Projet de requalification de la RD 1006 entre le carrefour de la Trousse (commune de La Ravoire) et le carrefour de la Garatte (commune de Barberaz)

Enquête publique préalable à la déclaration d'utilité publique et enquête parcellaire conjointes relatives au projet de requalification de la RD1006 entre le carrefour de la Trousse sur la commune de La Ravoire et le carrefour de la Garatte sur la commune de Barberaz du lundi 03 janvier 2022 au jeudi 20 janvier 2022

A – Rapport du commissaire enquêteur

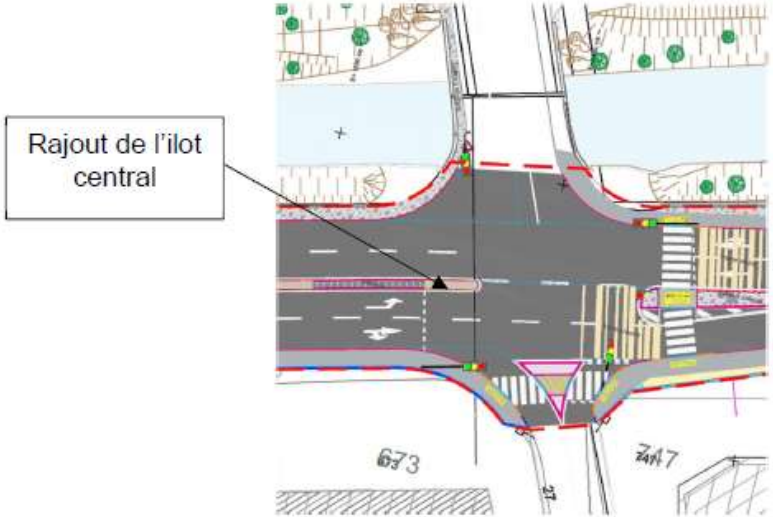
52	<i>Déposée le 09 janvier 2022 sur le registre dématérialisé – 21:03 – Mme Barbara RICHARD</i> Mme Richard estime que ce projet devrait constituer une opportunité pour "pacifier la circulation sauvage qui règne sur cette chaussée rectiligne". Les riverains subissent au quotidien les désagréments de cette route : insécurité, nuisance sonore et pollution. L'intervenante suggère la création de chicanes empêchant les vitesses excessives. <u>Réponse du maître d'ouvrage : T6</u>
53	<i>Déposée le 09 janvier 2022 sur le registre dématérialisé – 21:15 – Mme Martine JOURDAN PASQUIER – (73000) Chambéry</i> L'intervenante suggère de revoir la traversée vélos au niveau de l'église Sainte-Thérèse en l'absence de pistes cyclables qui permettraient de rejoindre Maison Rouge et La Ravoire. Elle demande que soit assurée la sécurisation piétons et vélos au niveau du 2^{ème} pont sur la Leysse. Le carrefour de la Trousse lui apparaît un casse-tête pour piétons et vélos. Mme Jourdan-Pasquier aimerait une végétalisation sur la rive gauche de la Leysse et signale 2 tourne-à-gauche assez dangereux.

N°	Observations
	<u>Réponse du maître d'ouvrage : T4</u> ■ Fluidification des circulations : Les congestions de la circulation routière ne sont pas liées à une mauvaise synchronisation des feux, mais à l'absence des voies de stockage des tourne-à-gauche pour l'accès au quartier d'habitations au niveau des rues Centrale et de la Madeleine. (voir réponses aux observations n°58, 71, 74, 81, 102, 118). L'entrée dans la zone d'activité au niveau du pont de la Martinière est également contrainte par ces congestions qui engendrent des remontées de files d'attente. <u>Appréciation du commissaire enquêteur :</u> Je prends acte des éléments de réponse apportés par le porteur du projet..
54	<i>Déposée le 10 janvier 2022 sur le registre dématérialisé – 07:28 – M. Gérard CLARAZ – (73230) Barby</i> M. Claraz relève la non prise en compte des déplacements à vélo, en rappelant l'article L228-2 du code de l'environnement. L'intervenant souligne que la voie verte existante est saturée et utilisée par cyclistes, piétons familles avec poussettes et chiens, trottinettes électriques, voire scooters. La création d'une bande cyclable de chaque côté de l'itinéraire lui semble d'une impérieuse nécessité. <u>Réponse du maître d'ouvrage : T1 T4</u>

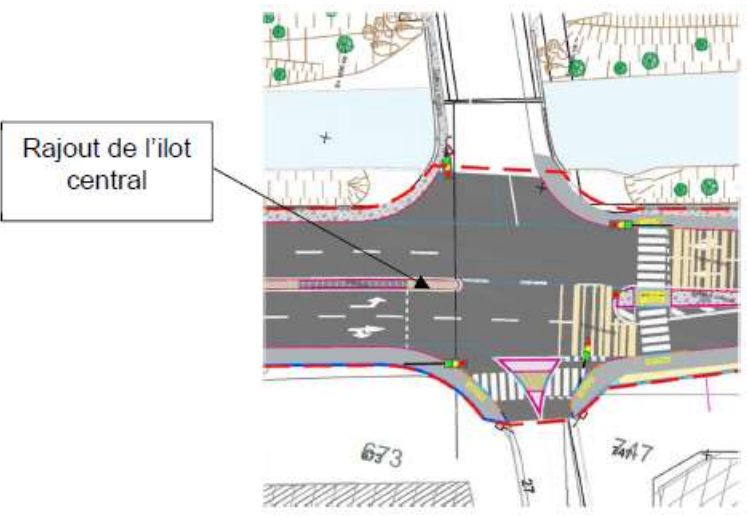
57	<i>Déposée le 10 janvier 2022 sur le registre dématérialisé – 17:49 – M. Thierry FORCET – (73000) Chambéry</i> M. Forcet estime que le projet devrait être complété par la création de bandes cyclables pour répondre à un usage "utilitaire" en complément de la voie verte existante plus adaptée aux usages "loisirs". <u>Réponse du maître d'ouvrage : T4</u>
58	<i>Déposée le 10 janvier 2022 sur le registre dématérialisé – 17:54 – Mme Audrey THOMAS – (73490) La Ravoire</i> Mme Thomas déplore que la priorité soit mise sur la fluidification du trafic routier, sans aborder l'accompagnement vers des mobilités actives.

N°	Observations
	L'intervenante approuve l'aménagement de trottoirs et l'amélioration des continuités modes doux quartier de la Madeleine. Elle interroge sur l'arrêt de bus face au chemin du sous-bois. La voie verte lui semble très appréciée, mais régulièrement surchargée et utilisée par des publics variés. Mme Thomas regrette que certaines portions de la voie soient sombres la nuit. Elle déplore un manque d'étude de trafic sur cette voie. Un autre axe cyclable lui paraît indispensable et elle regrette que des bandes cyclables ne puissent être prévues le long de la RD1006. Mme Thomas demande que soit améliorée l'insertion de la rue de la Parpillette vers la RD1006 direction VRU. Elle signale la dangerosité du panneau lumineux de la carrosserie Lambert. Côté piste cyclable, Mme Thomas regrette que le prolongement de la piste cyclable vers Challes-les-Eaux ne soit pas traité et souhaite que soit traité le raccordement entre le carrefour de la Trousse et la voie verte de la Leysse. L'intervenante souhaite que soient prévus des espaces communs cycles/piétons suffisamment larges pour que la cohabitation s'effectue dans de bonnes conditions. Mme Thomas souligne le nombre important de traversées de routes au niveau du giratoire de la Trousse. L'absence de sécurisation par feux des traversées pourrait avoir des incidences négatives en terme de sécurité des modes doux. <u>Réponse du maître d'ouvrage : T4 T5 T8</u> ■ <u>Concernant le carrefour à feux avec la rue de la Parpillette à La Ravoire :</u> L'intersection formée par la RD1006 et la rue de la Parpillette sera équipée de feux tricolores, contrairement à aujourd'hui où l'unique feu stoppe le flux des véhicules de l'axe principal pour permettre la traversée des vélos et piétons en liaison avec la passerelle Gilles Boisvert. L'automobiliste sortant du quartier par la rue de la Parpillette bénéficiera donc d'un feu tricolore l'autorisant à l'accès de la RD1006 soit en tourne-à-droite, soit en tourne-à-gauche. Le mouvement de tourne-à-gauche, parfois difficile à l'heure de pointe actuelle du fait des congestions récurrentes (arrêt des véhicules dans le carrefour), sera dégagé puisque les automobilistes circulant sur la RD1006 seront stoppés par leur feu rouge respectif. <u>Appréciation du commissaire enquêteur :</u> Je prends acte des éléments de réponse apportés par le porteur du projet.
